Krycí list ZBV

Název Stavby dle SoD: III/0056, III/00513, III/00518 - opatření ke zvýšení bezpečnosti v místech křižovatek Název stavebního objektu/provozního souboru (SO/PS): III/0056, III/00513, III/00518 - opatření ke zvýšení bezpečnosti v místech křižovatek	Číslo SO/PS / / pořadí Změny SO/PS: -	Číslo ZBV: 1.3
---	---	-------------------

Změnový list

Název Změny: Doplnění vodorovného dopravního značení podél krajů křižovatek

Stavba:
Opatření ke zvýšení bezpečnosti
Křižovatka 1 III/0056 III/00518
zaměření ploch VDZ
m 1:1000

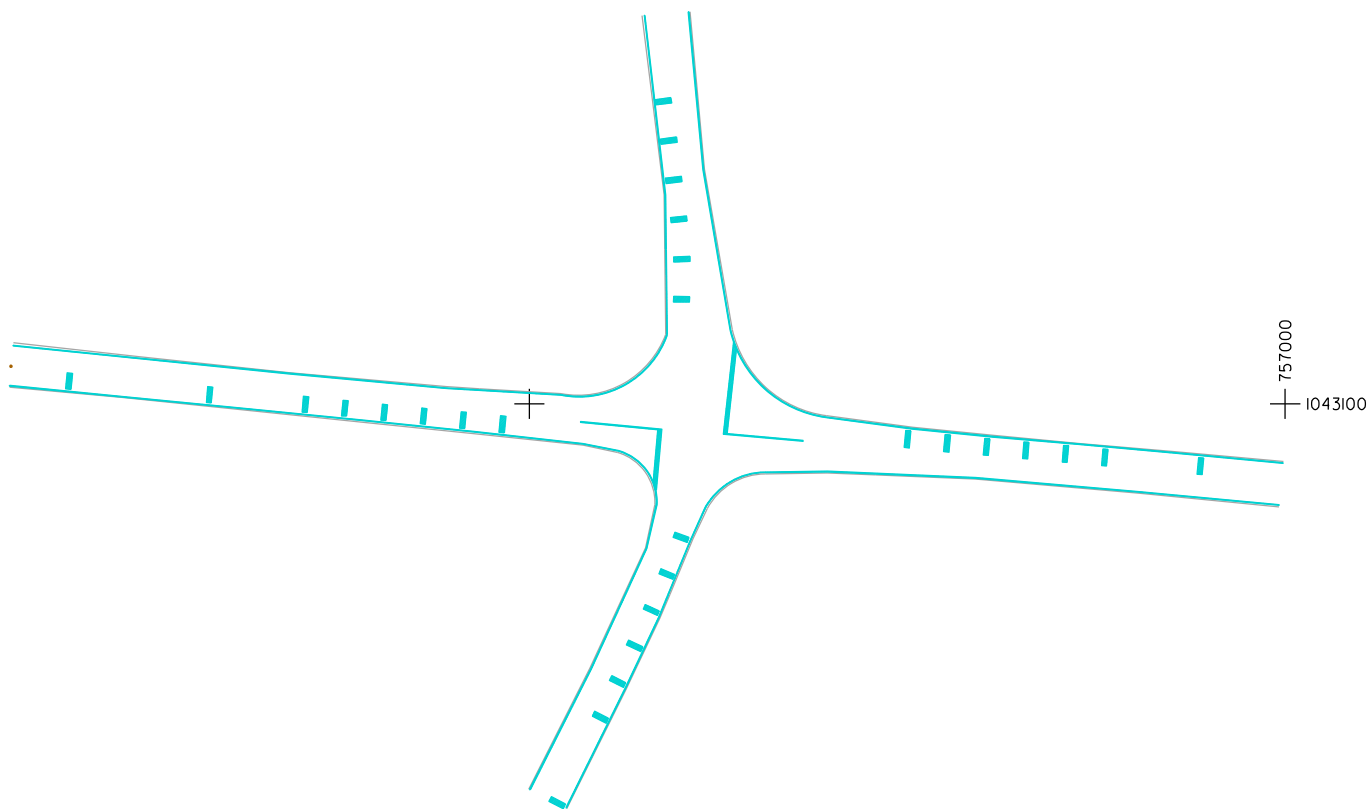
Před prováděním VDZ v barvě byl zjištěn rozpor oproti zadávací dokumentaci v rozsahu plochy neobsahující VDZ podél krajů křižovatek, které bylo odstraněno při výměně brusných vrstev. Bylo dohodnuto navýšení rozsahu VDZ v barvě a plastu - plochy VDZ podél okrajů křižovatky K1 (křížení silnic III/0056 s III/00518) a křižovatky K2 (křížení silnic III/0056 a III/00513). Celkové navýšení plochy VDZ v barvě a plastu, podle geodetických protokolů skutečného provedení, činí (105,300 m² + 78,110 m²) - 39,500 m² = 143,910 m².

ZBV č.1: Vodorovné dopravní značení podél krajů křižovatek Dodatečné vodorovné dopravní značení podél okrajů křižovatek plastem dle skutečného množství: Geodetický protokol č. 3/2025 (Křižovatka K1) + geodetický protokol č. 5/2025 (Křižovatka K2) - původního množství dle ZDS: 105,300 m2 + 78,110 m2 - 39,500 m2 = 143,910 m2											
15	915111	VODOROVNÉ DOPRAVNÍ ZNAČENÍ BARVOU HLADKÉ - DODÁVKA A POKLÁDKA	m2	39,500	183,410	143,910	141,89	5 604,66	0,00	20 419,39	26 024,05	20 419,39	364,33%
		ZBV č.1: Vodorovné dopravní značení podél krajů křižovatek Dodatečné vodorovné dopravní značení podél okrajů křižovatek barvou hladké dle skutečného množství: Geodetický protokol č. 3/2025 (Křižovatka K1) + geodetický protokol č. 5/2025 (Křižovatka K2) - původního množství dle ZDS: 105,300 m2 + 78,110 m2 - 39,500 m2 = 143,910 m2											
16	12573	VYKOPÁVKY ZE ZEMNÍKŮ A SKLÁDEK TR. I, P6a	m3	0,126	0,126	0,000	413,81	52,14	0,00	0,00	52,14	0,00	0,00%

název	plocha (m ²)
VDZ	105.03
